改模：1262-1面框正面换镶块开孔，需恢复原状。

制图 Drawing	审核 Auditing	批准 Confirm	客户名称 Custom Name	材料 Material	阻燃ABS	
			产品名称 Product Name	图纸比例 Drawing Scale	1:1	A3
			产品编号 Product Code	视图 Project View	(mm)	
共 页 第 页			宁波三和壳体公司 NINGBO SANHE ENCLOSURE CORPORATION		中国宁波慈溪 TEL: +86(574)63226910 FAX: +86(574)63226900

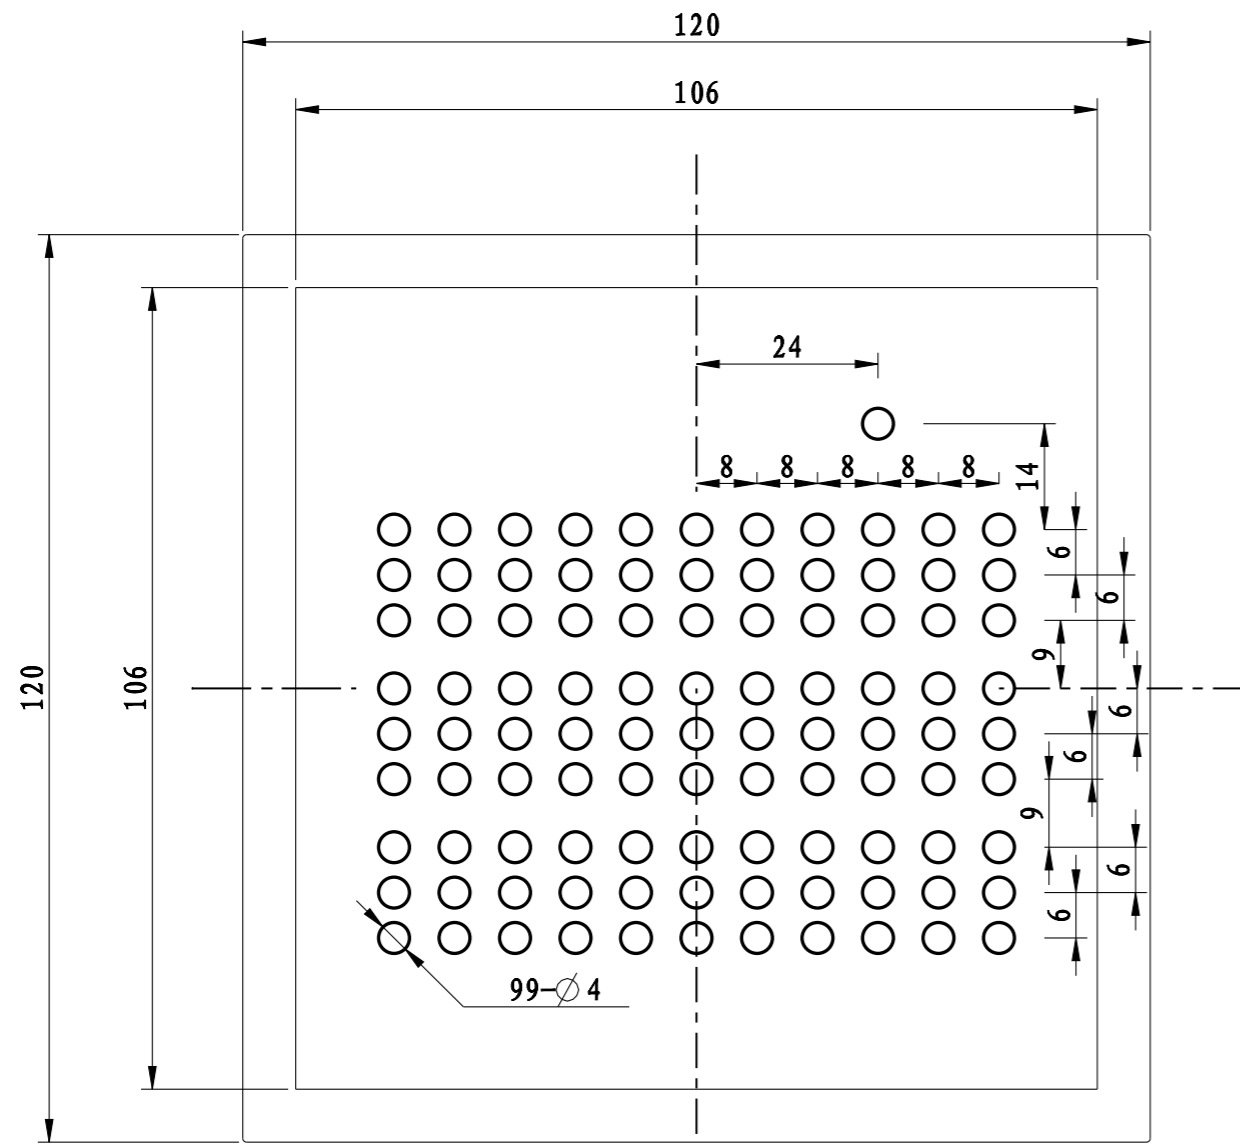
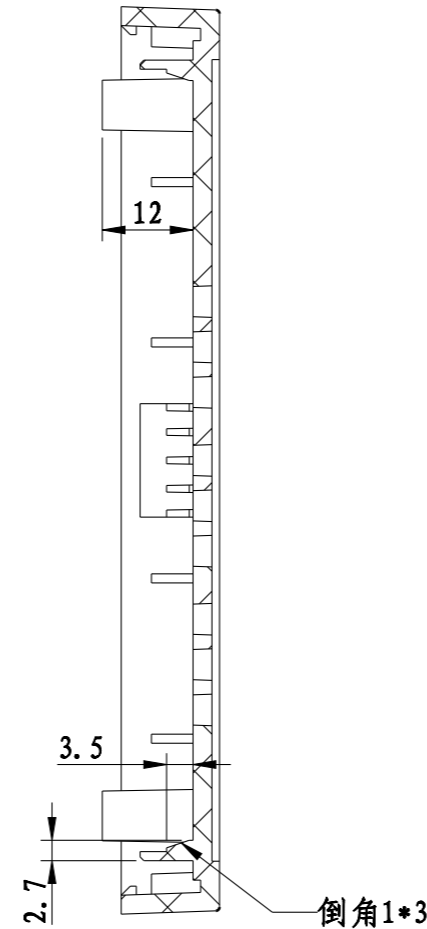
此四处加了加强筋
(如果还是容易断免费改动加强筋
但是只加到极限强度)
